COMUNE DI BORGO PACE

OGGETTO : [ID: 10772] Progetto per la realizzazione di un nuovo parco eolico denominato "Energia Monte Petralta" della potenza nominale complessiva di 30 MW e relative opere connesse, da realizzarsi nei comuni di Sestino (AR), Badia Tedalda (AR), Carpegna (PU), Borgo Pace (PU) e Mercatello sul Metauro (PU). Procedimento di VIA – PNIEC. **Proponente: Fred. Olsen Renewables Italy S.r.l.**
COMUNICAZIONE DI IMPROCEDIBILITA' ALLA EMISSIONE DEL PARERE DI COMPETENZA PER EVIDENTE INCONGRUENZA DELLA DOCUMENTAZIONE TECNICA.

Figura 1 – Sovrapposizione Lay-out impianti eolici “Sestino” (blu) e “Poggio delle Campane” (rosso)

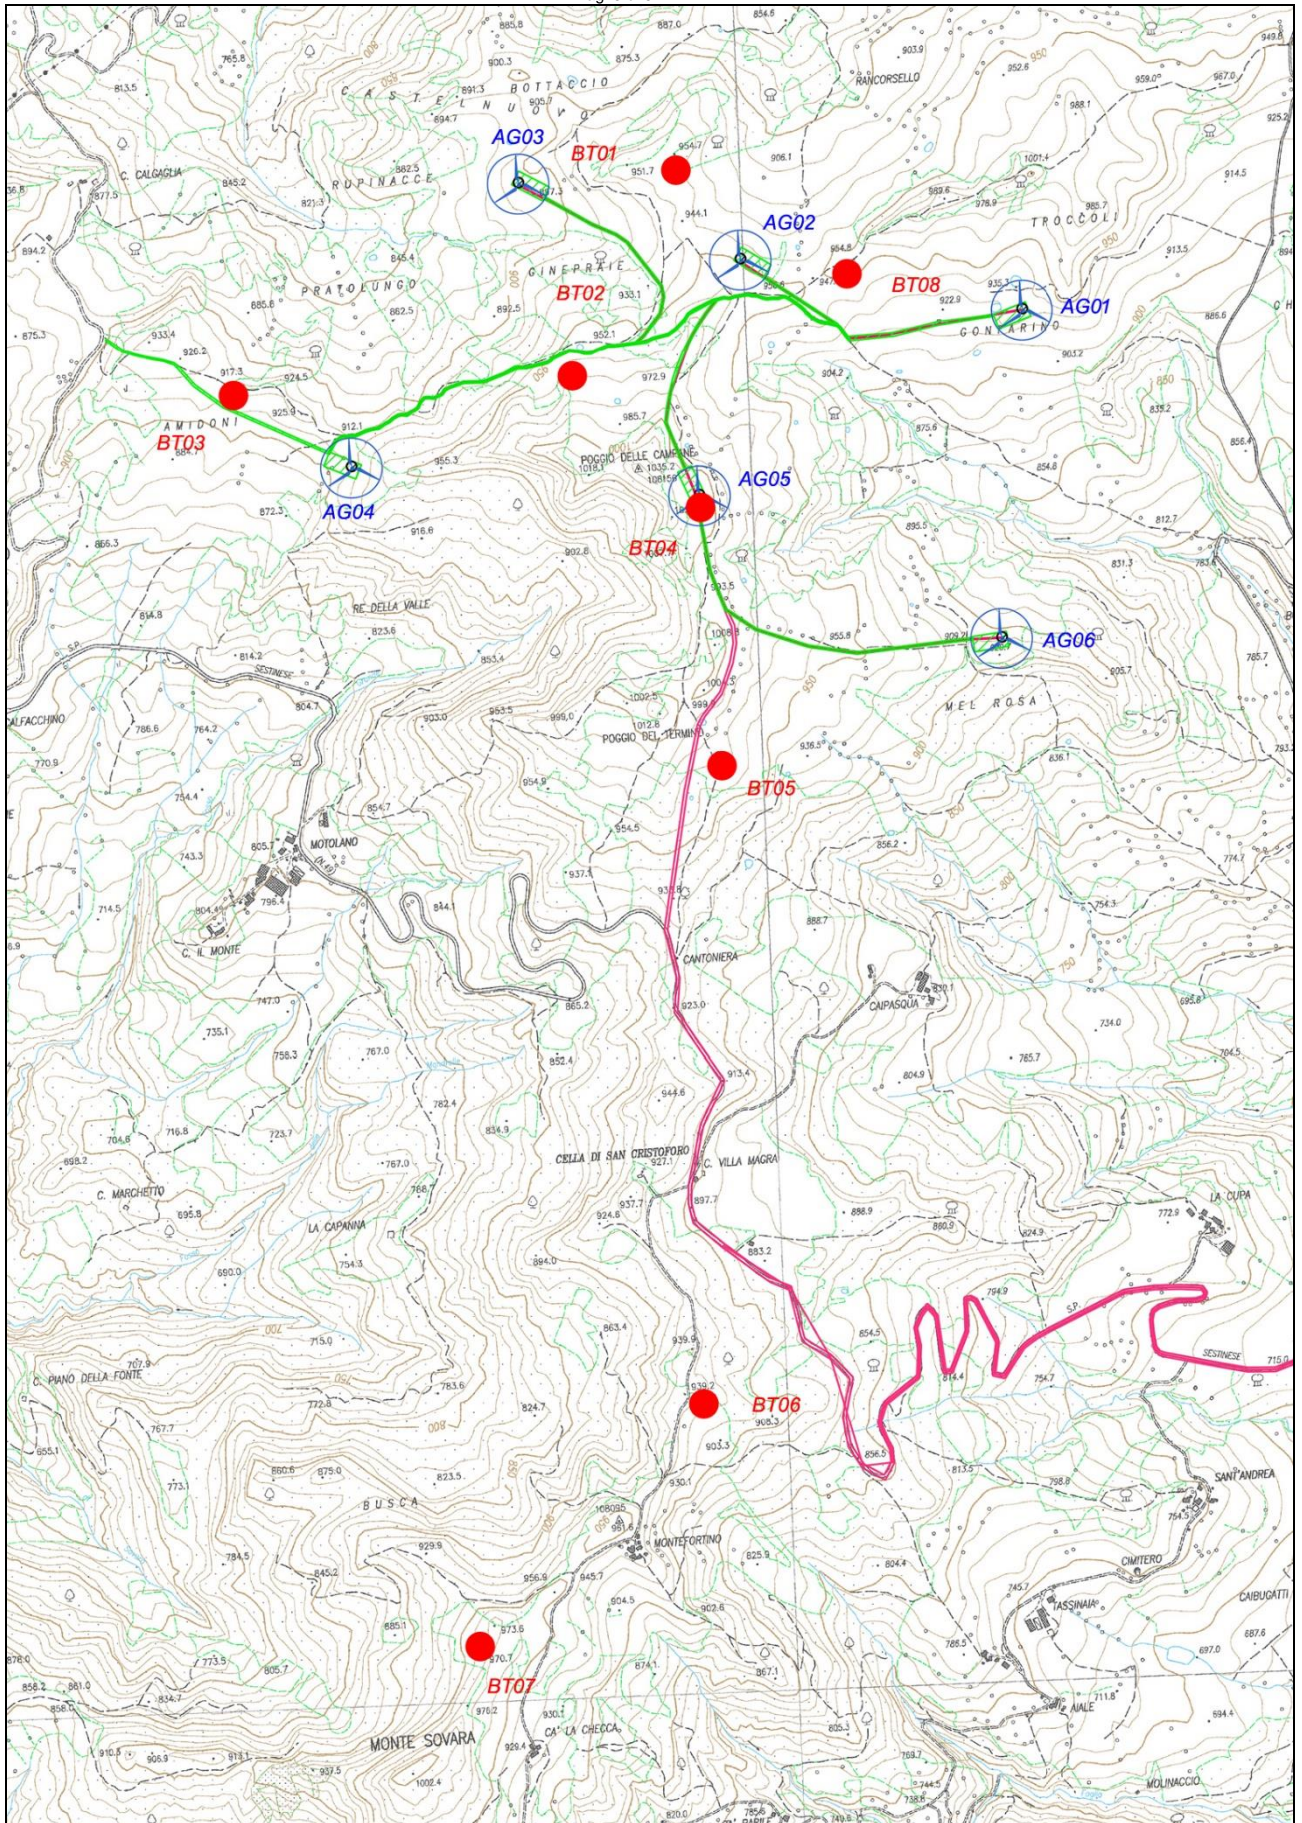
Altro elemento che testimonia la carenza documentale è quello relativo all'impatto visivo degli aerogeneratori, posti in Comune di Sestino, frazione Monterone, ad una distanza inferiore ai 10 km. dal territorio comunale dell'Ente rappresentato e rispetto al quale non è stato possibile reperire la prevista carta delle visibilità (al riguardo sarebbe opportuno che venisse fornita anche una mappa cumulativa di tutti gli impianti in fase di esame progettuale, così da comprenderne, appieno, gli impatti cumulativi - Impianto Eolico denominato "Poggio delle Campane", impianto denominato "BADIA WIND", Parco eolico "Poggio Tre Vescovi", Impianto Eolico "Sestino, parco eolico "Energia Monte Petralta", salvo altri.... -).
